# ESTUDIO DE IMPACTO AMBIENTAL

### “DRAGADO PARA EL DESARROLLO TÚRISTICO MARINA VILLAGE”

**ISLAND STRATEGIC VENTURES, INC**

PLANO DE BATIMETRIA MONOHAZ INSURVEY  
COMO REQUISITO PARA SOLICITUD DE DRAGADO:  
ISLAND STRATEGIC VENTURES, INC.

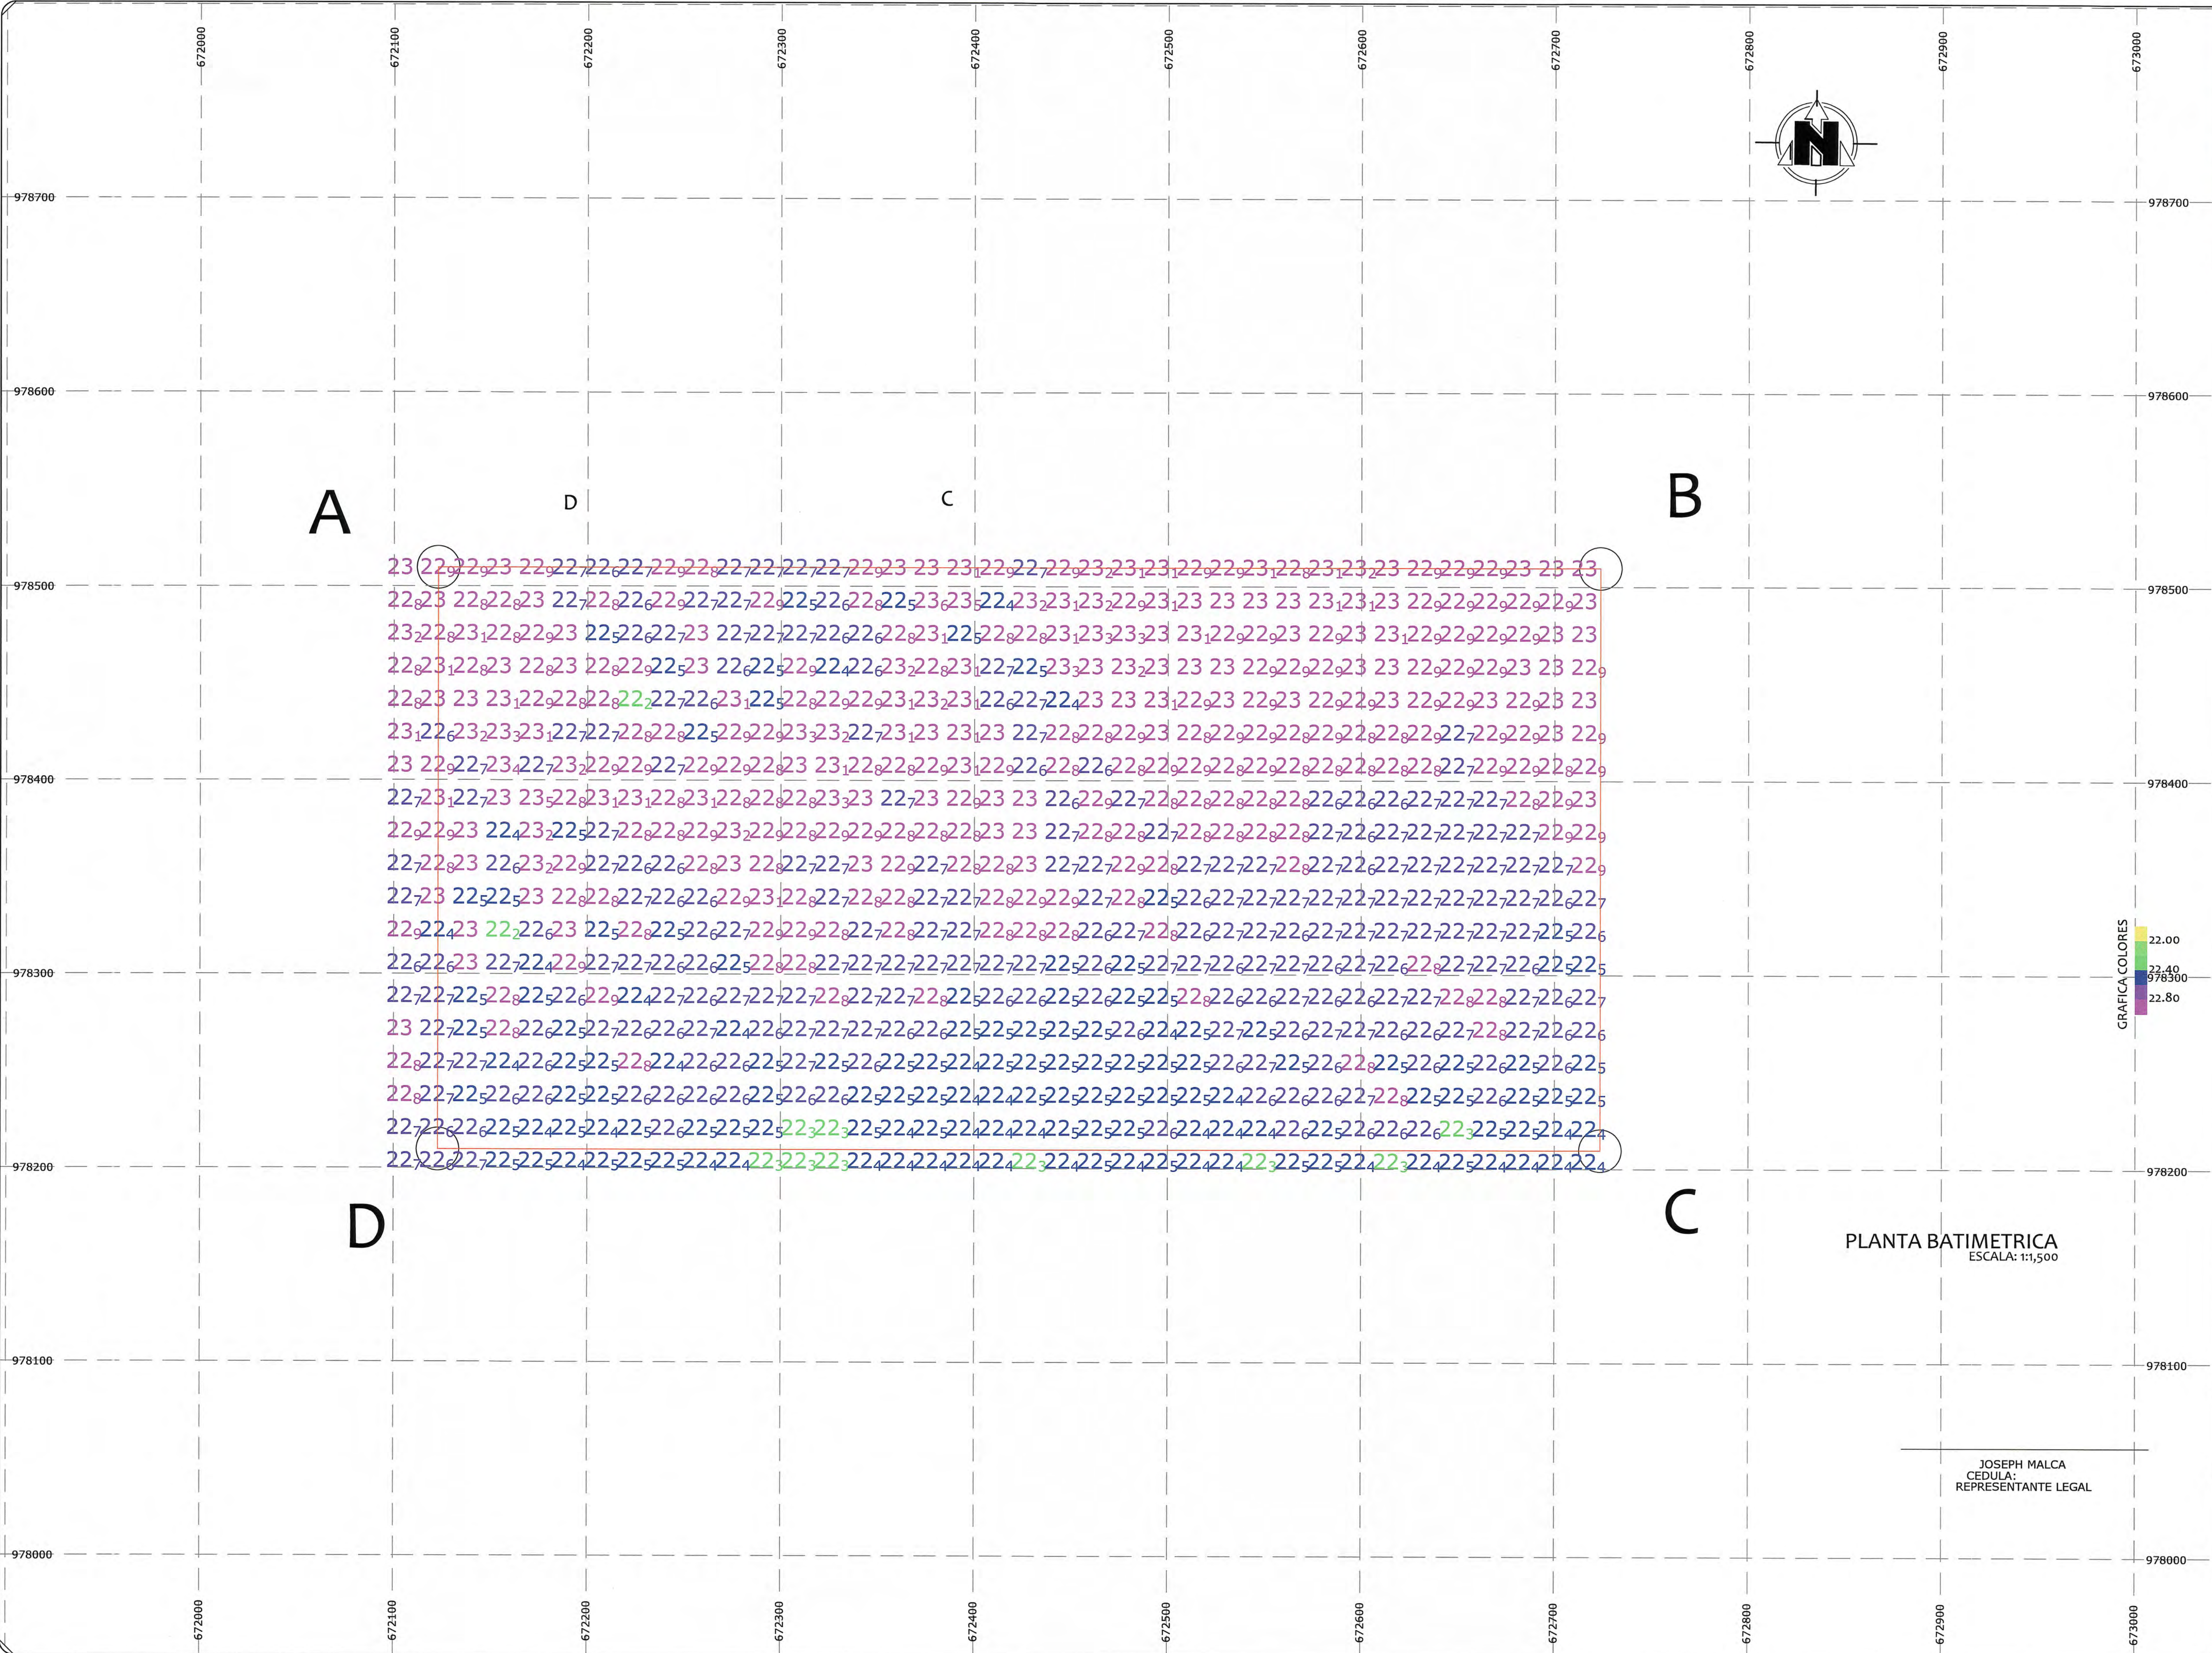
- b. El proyecto de dragado se ubica sobre área marítima, y no cuenta con estructuras colindantes que puedan ser afectadas.
- c. Plano del levantamiento batimétrico inicial mostrando el polígono que define los límites de área a ser dragada y plano final una vez finalizado el dragado. Ver anexo 1 de este documento

PLANO DE BATIMETRIA INSURVEY AREA DE DEPOSITO  
COMO REQUISITO PARA SOLICITUD DE DRAGADO:  
ISLAND STRATEGIC VENTURES, INC.

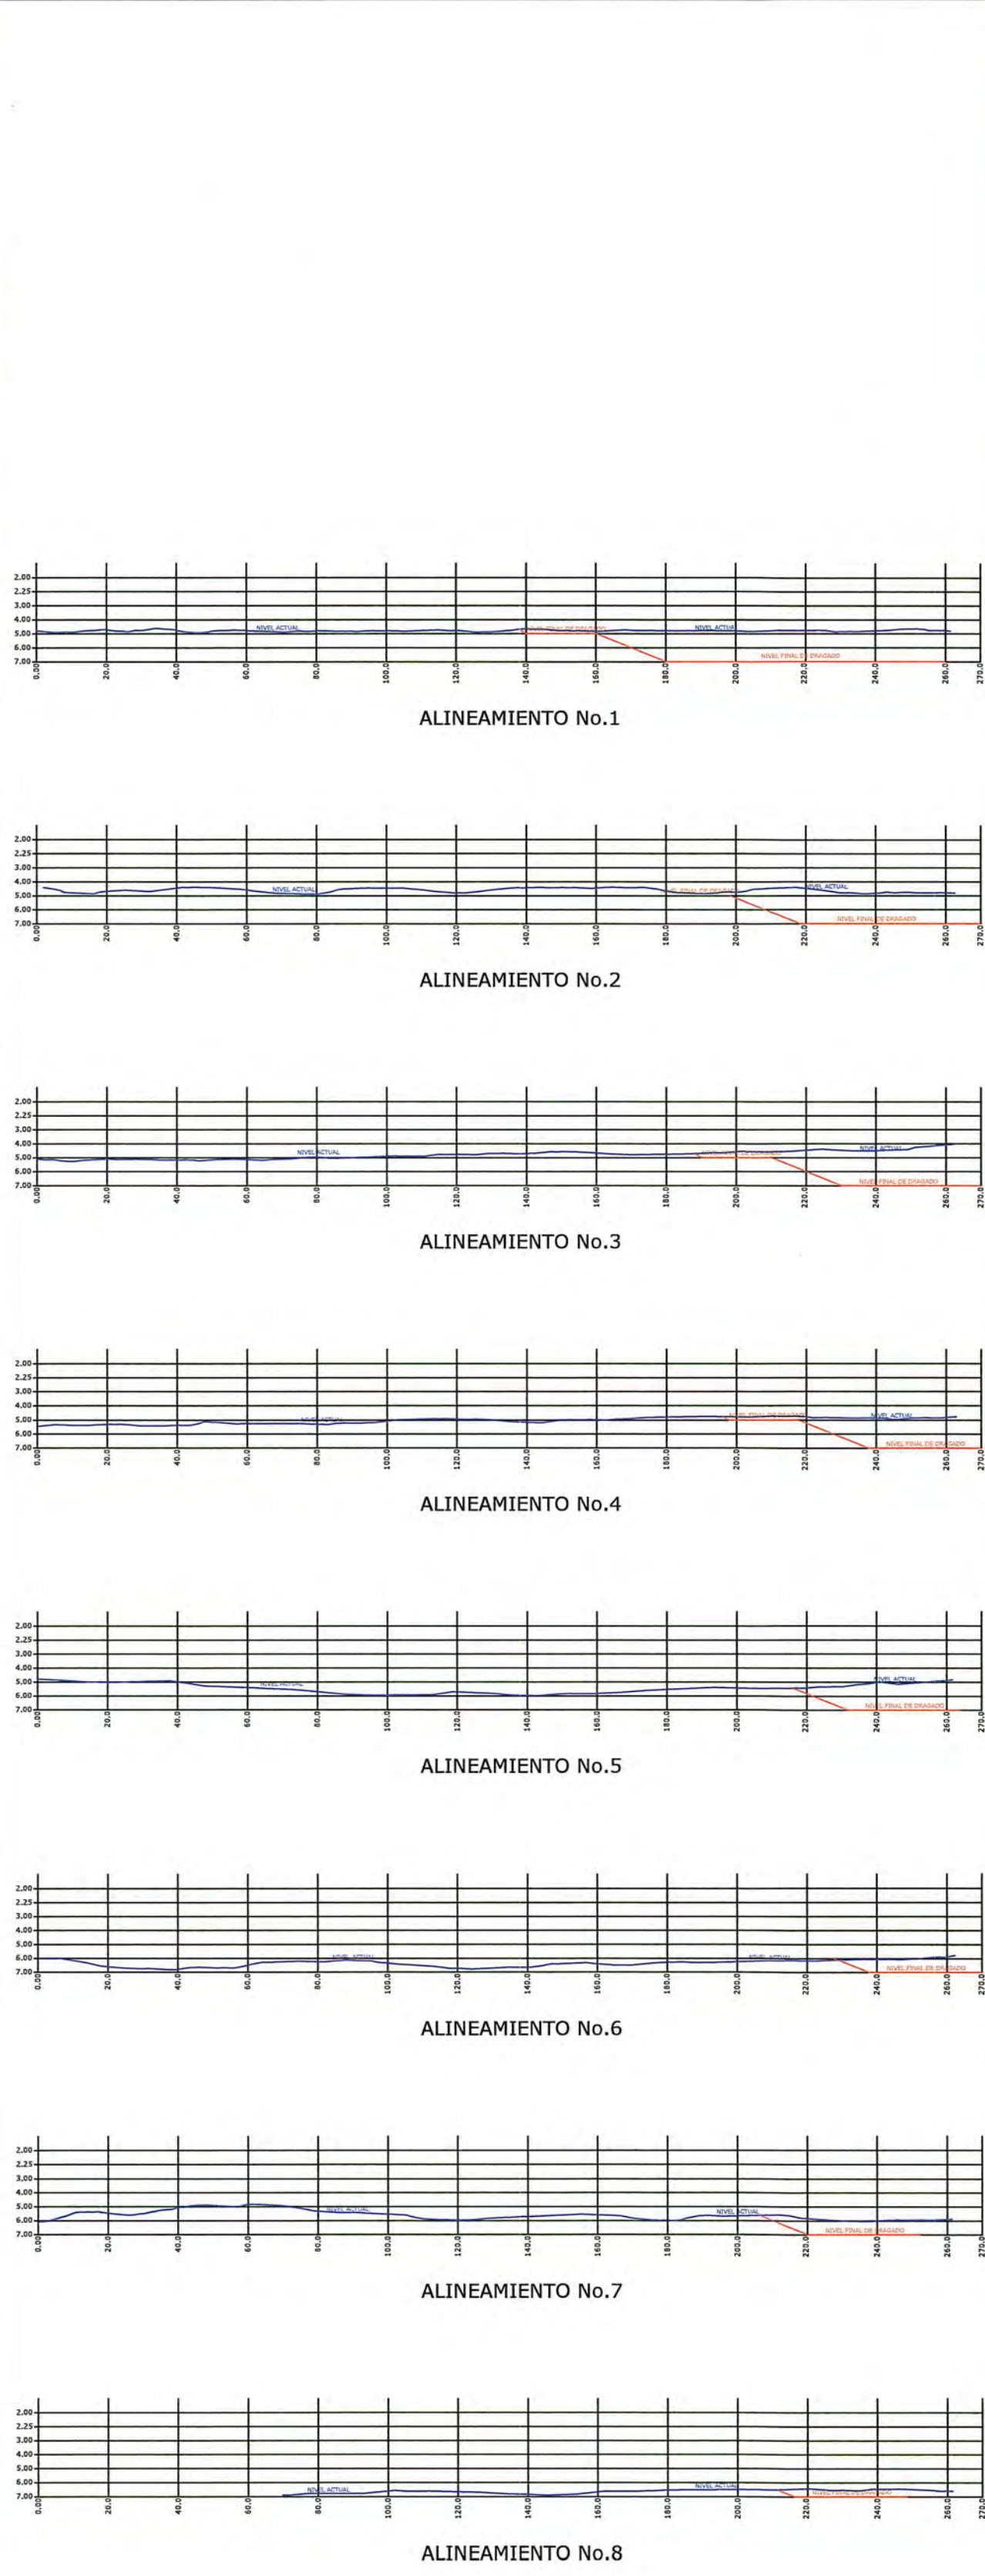
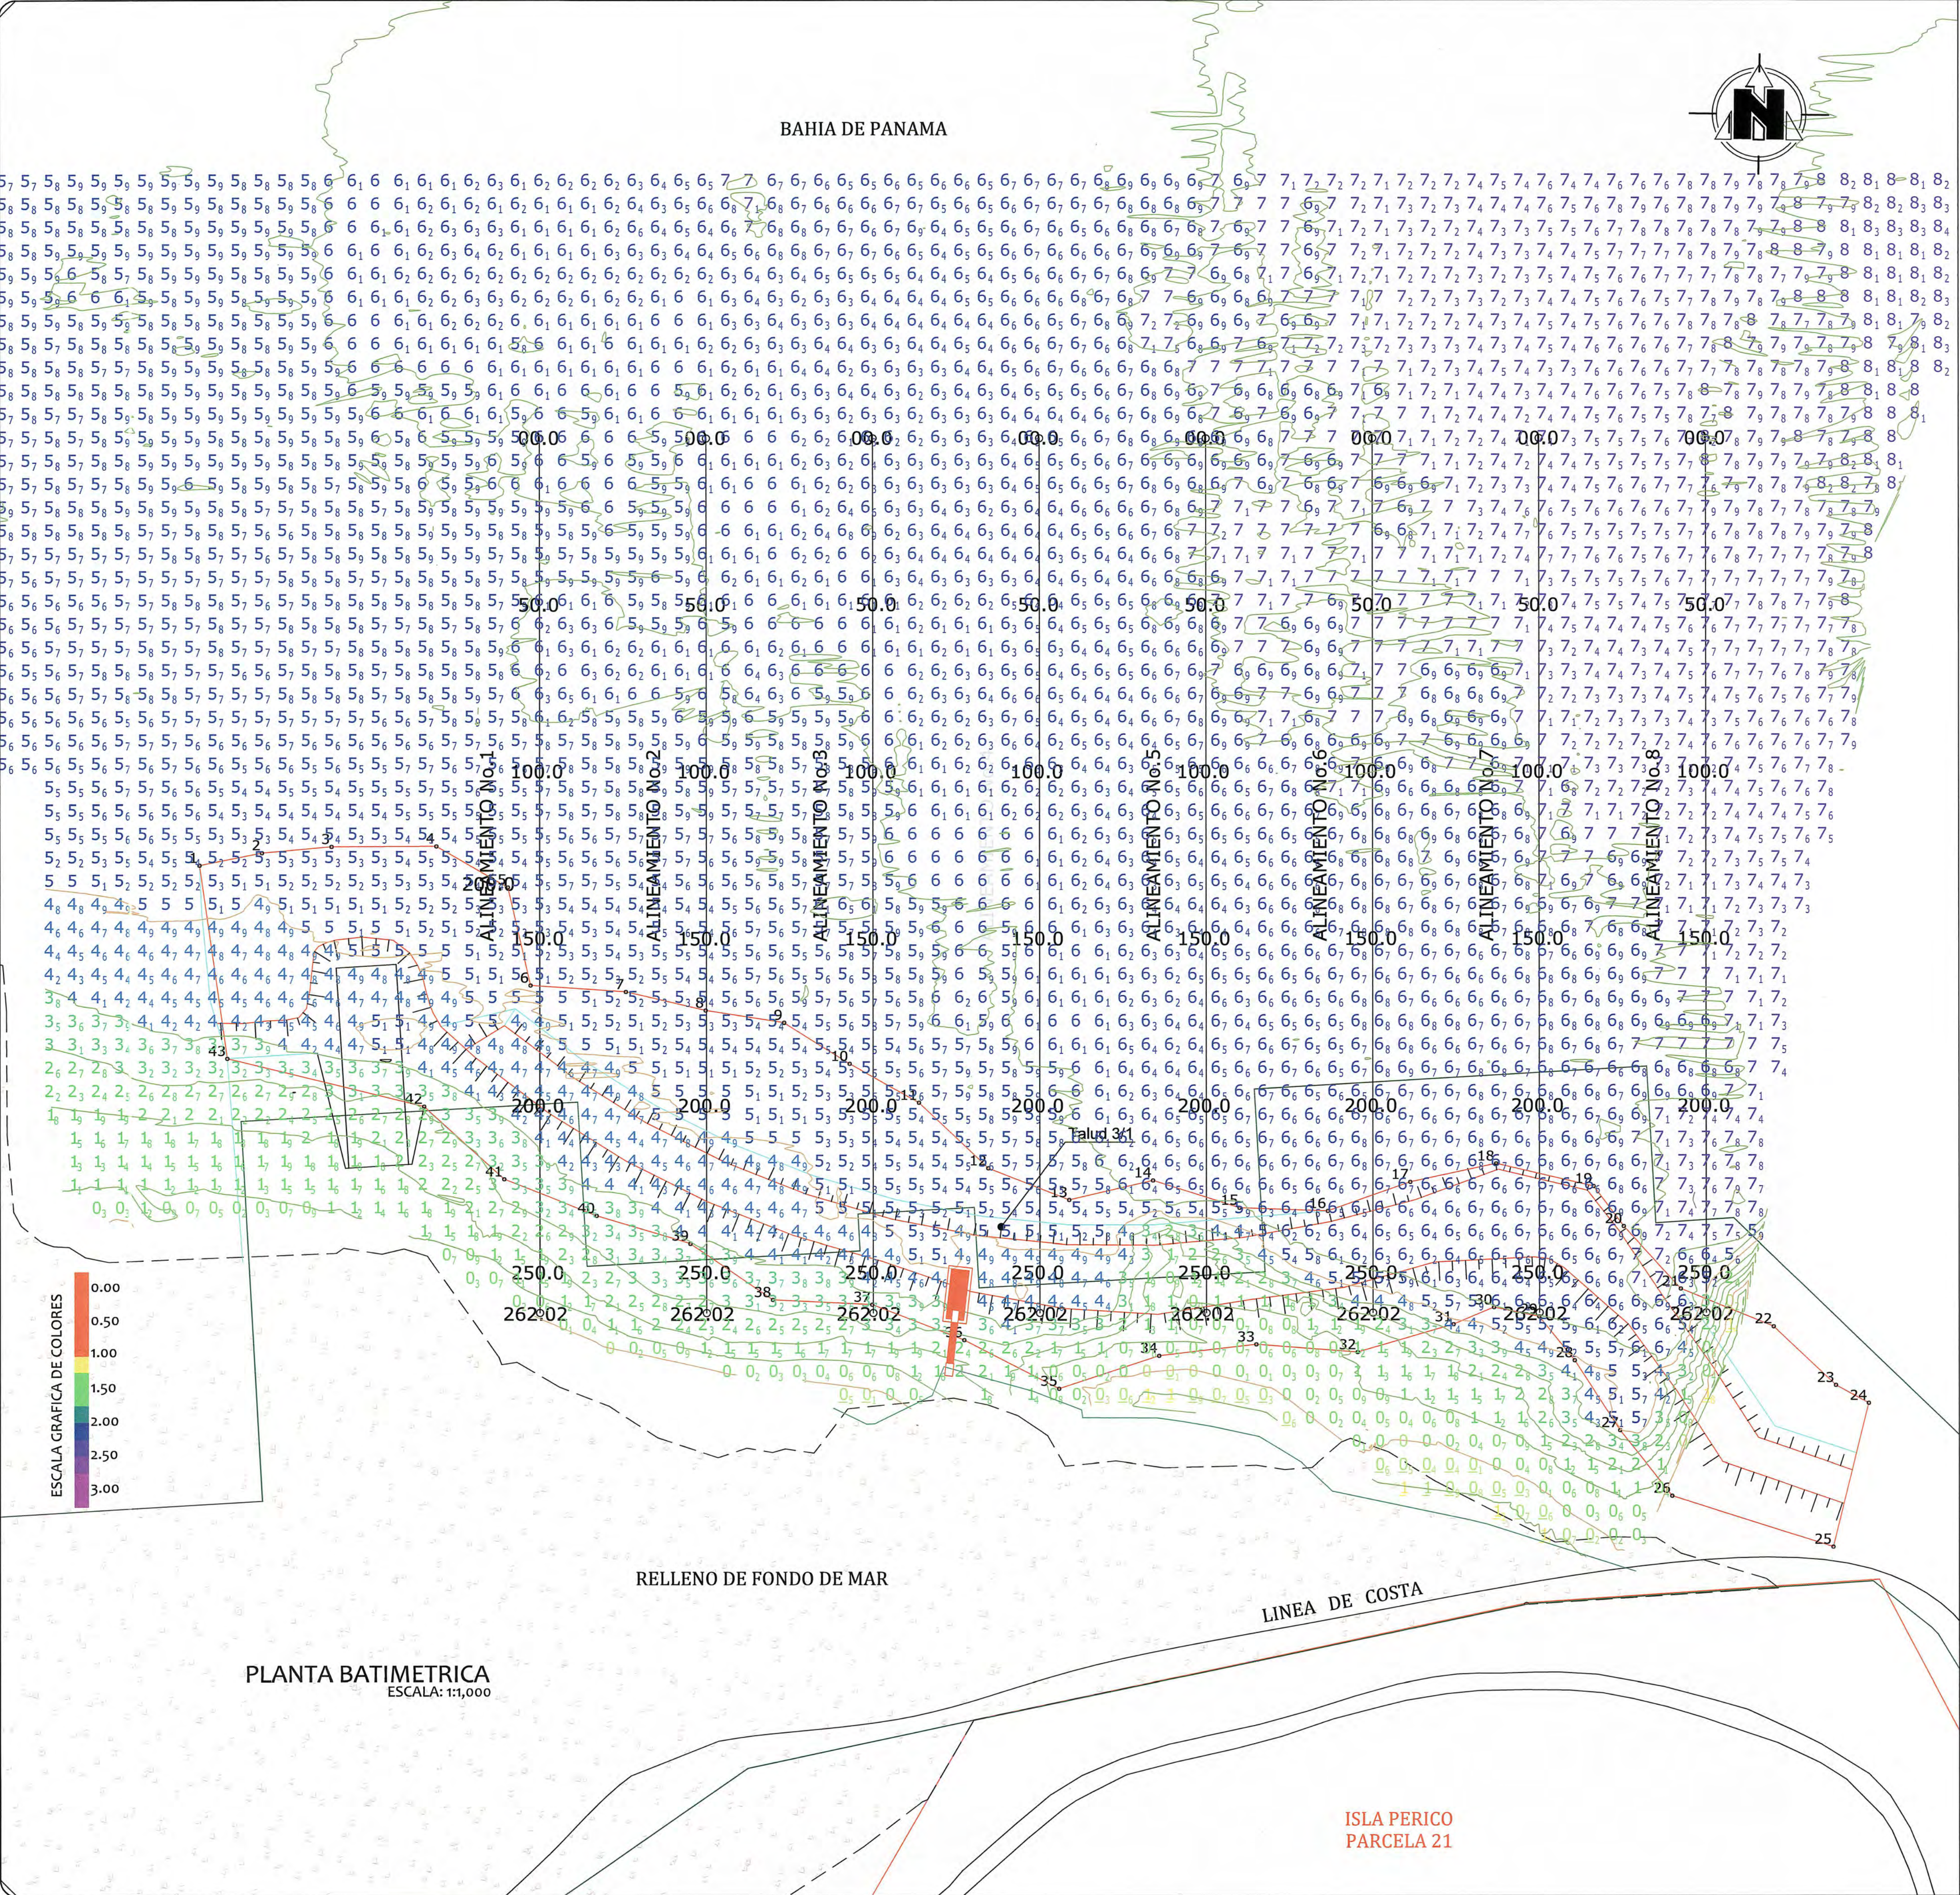
- d. Plano del levantamiento batimétrico mostrando polígono que define los límites del área de disposición final del material dragado. En el anexo 1 de este documento se aporta este plano.
